リコール届出一覧表

リコール届出番号	外-3293	リコール開始日：令和 3 年 9 月 29 日	
届出者の氏名又は名称	Groupe PSA Japan株式会社 代表取締役社長 兼 CEO ヘグストロム ポンタス (製作国： フランス共和国) (製作者名： オートモビル・シトロエン) (問い合わせ先： 0120-55-4106 シトロエンコール)		
不具合部位（部品名）	動力伝達装置（トルクコンバーター）		
基準不適合状態にあると認める構造、装置又は性能の状況及びその原因	トルクコンバーターにおいて、製造工程で使用する試験機のメンテナンスが不適切なため、トルクコンバーターの試験中にオイルシールが損傷し、その状態のまま車両に組み付けられたものがある。そのため、使用過程中にオイル漏れが発生し、クラッチがスリップすることで、警告灯点灯、メーター内のメッセージ表示、及び変速不良が発生し、加速不良となるおそれがある。		
改善措置の内容	全車両、トルクコンバーターを良品に交換する。		
不具合件数	0 件	事故の有無	0 件
発見の動機	本国からの情報による。		
自動車使用者及び自動車特定整備事業者等に周知させるための措置	<ul style="list-style-type: none"> ● 使用者：電話・ダイレクトメールにて通知する。 ● 自動車特定整備事業者：対象台数が少数であり、全ての使用者を把握しているため、機関誌等への掲載は行わない。 ● 弊社ホームページに掲載する。

改善箇所説明図

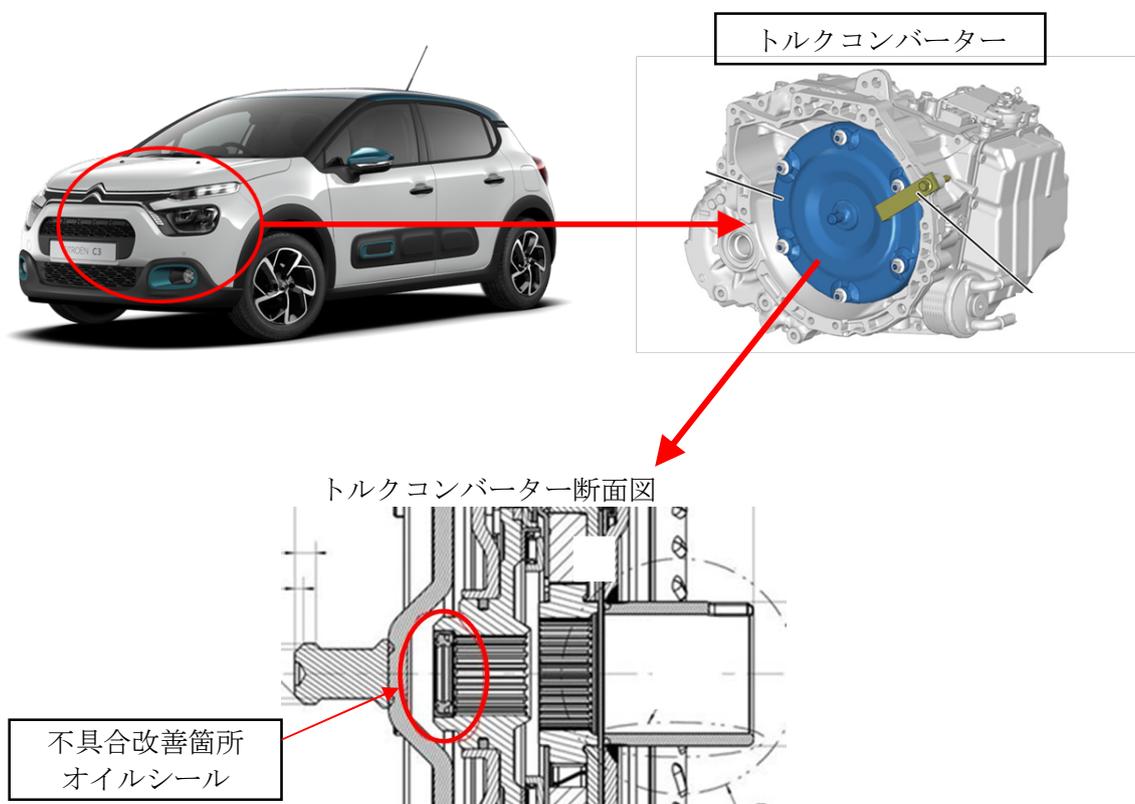
トルクコンバーターにおいて、製造工程で使用する試験機のメンテナンスが不適切なため、トルクコンバーターの試験中にオイルシールが損傷し、その状態のまま車両に組み付けられたものがある。そのため、使用過程中にオイル漏れが発生し、クラッチがスリップすることで、警告灯点灯、メーター内のメッセージ表示、及び変速不良が発生し、加速不良となるおそれがある。

全車両、トルクコンバーターを良品に交換する。

助手席側ドアロックストライカー上側の固定ボルトの頭に黄ペイントを塗る。
